Notat

Kystdirektoratet
J.nr. 16/06155-2
Ref. Ilse Gräber
13-09-2017

§ 2 udtalelse, højvandsbeskyttelse af Korsør by, Slagelse Kommune

Udtalelsen tager udgangspunkt i rapporten "Højvandssikring af Korsør By, notat Simpelt Skitseprojekt, november 2016

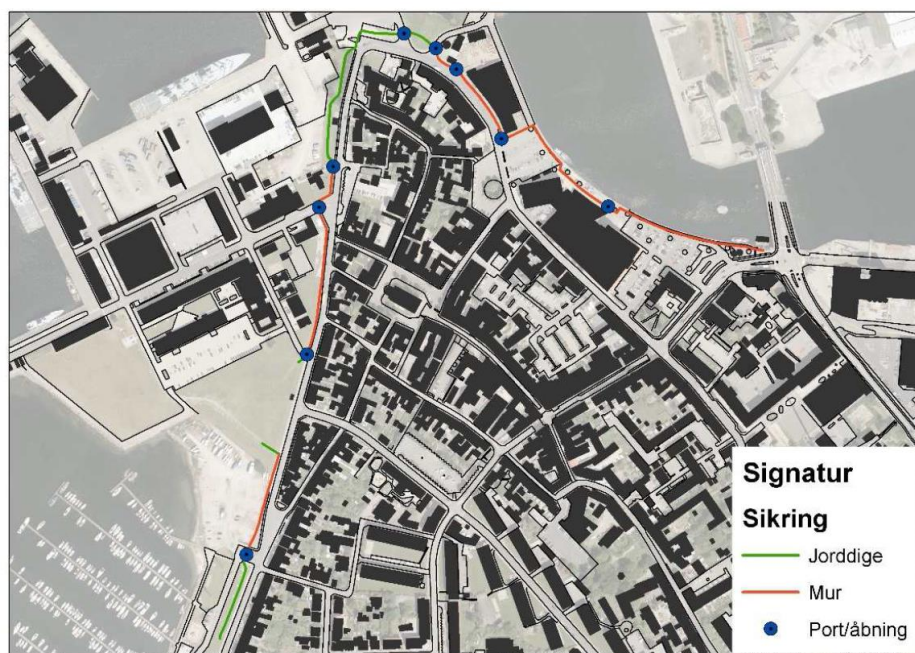
Projektområdet ligger i Korsør by og strækker sig i langs østlige del ved Havnegade, Batterivej og mod syd ad Sylowsvej.
